富力江门富力南湖壹品C区套内精装修工程结算书—橱柜水柜

事由: 关于 C 区室内图纸设计与现场冲突相关事宜

图一 (B1 户型)

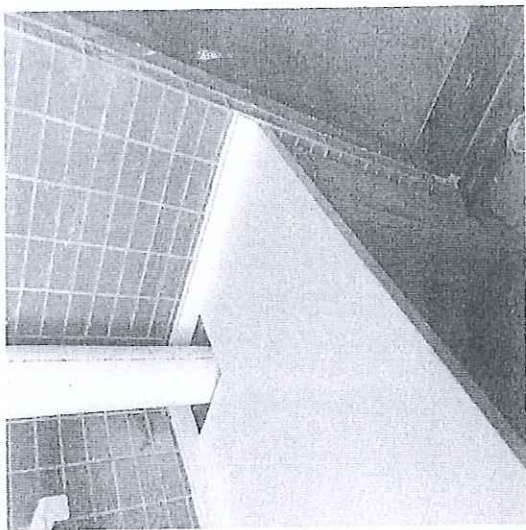
1、B1 户型排水管穿橱柜台面, 导致橱柜台面无法收口 (附图一)。

接收单位意见: 一. 来文中第 1 条, 采用包管处理, 而设计做外墙破孔外墙处理;
二. 来文中第 2 条, 请设计处理;
三. 来文中第 3 条, 同意对排水管进行包管处理, 并现场定核洞在洗衣机、冰箱、橱柜尺寸及位置;

图二 (C 户型)

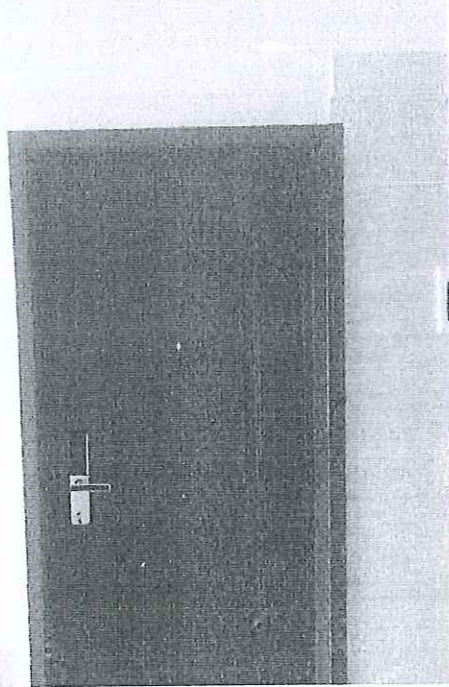
2、C 户型、E 户型入户门口, 入户门一边为瓷砖饰面, 一边为乳胶漆饰面, 导致墙面不在同一平面, 导致入户门框边缝隙大, 收口差 (附图二、图三)。

图五 (B2 户型)

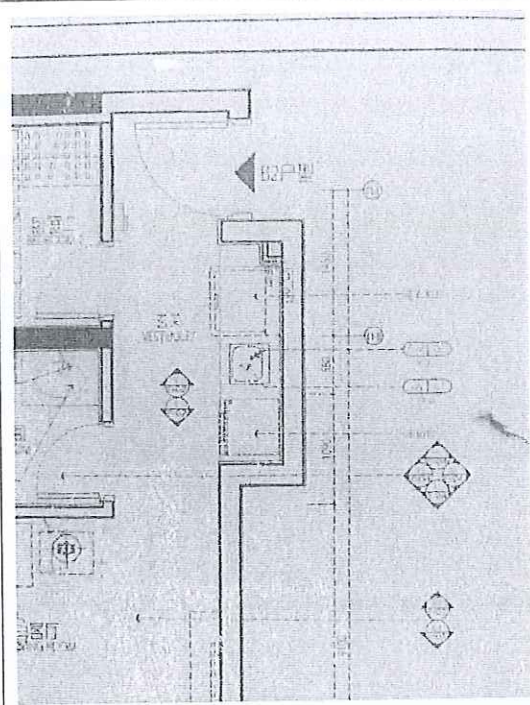
3、B2 户型橱柜位置有洗衣机、洗菜盆、冰箱放置, 由于排水管穿过橱柜, 必须进行包管, 现场洗衣位置不满足洗衣机摆放 (附图四、图五)

图六 (A2 户型)

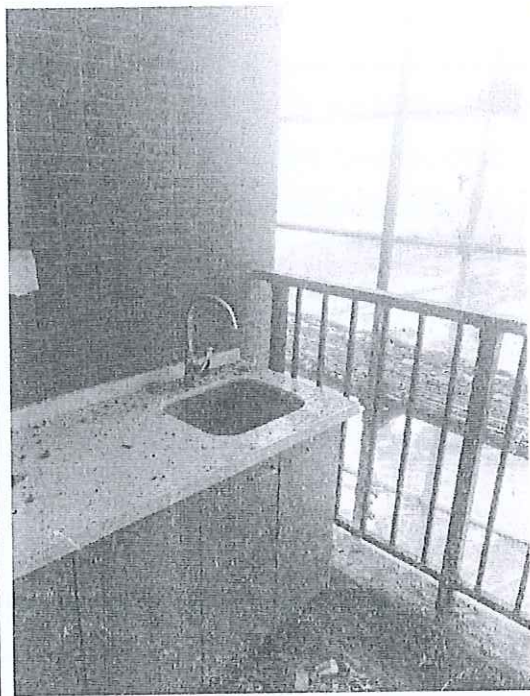
4、A1、A2、B1、D1 户型橱柜放阳台上, 如遇下雨天会飘雨至橱柜上, 橱柜会泡水发胀、起皮、发霉、褪色 (附图六)。

备注: 四. 来文中第 4 条, 按图施工, 保证橱柜整体质量;
五. 来文中第 5 条, 同意采用 40 排水管埋于地面后沿墙破下部接至地漏管;
